改善箇所説明図

高開度バックドアステー（右側のみ）

バックドアステー上側取付け部（ブラケット一式組付状態）

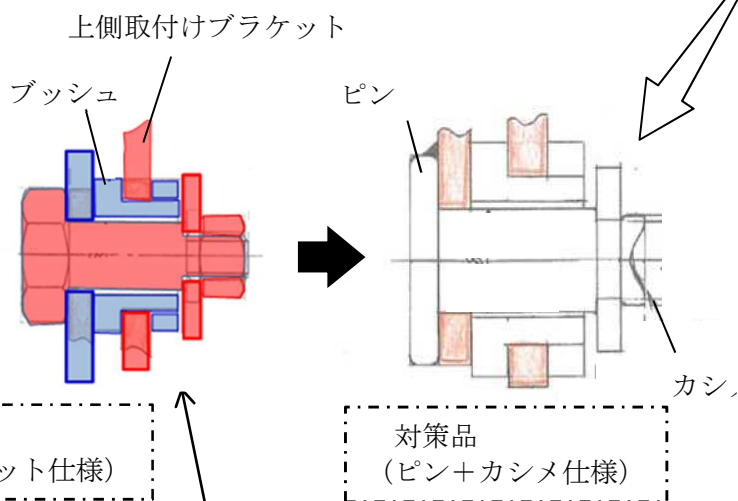
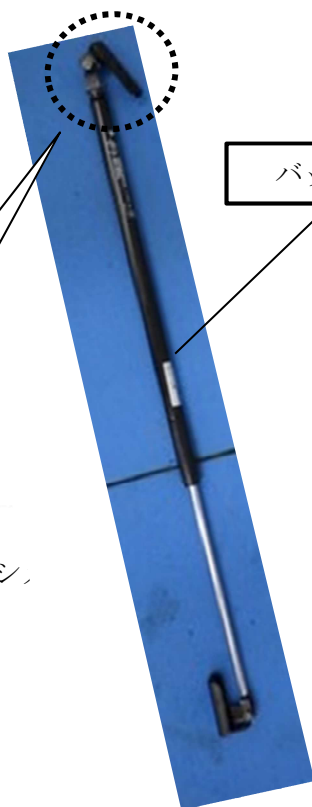
現行品
(ボルト+ナット仕様)

不具合発生箇所

高開度バックドア架装車両において、右側バックドアステーを取り付ける上側取付ブラケットの加工が不適切なため、バックドア開閉の繰り返しによりブッシュが破損してナットが緩むものがある。
そのため、そのままの状態で使用を続けると、最悪の場合、ガスステーが外れてバックドアが保持できなくなるおそれがある。

対策品
(ピン+カシメ仕様)

全車両、右側バックドアステー一式を対策品に交換する。

識別：銀色のシールをモデルナンバープレートの右横に貼り付ける。
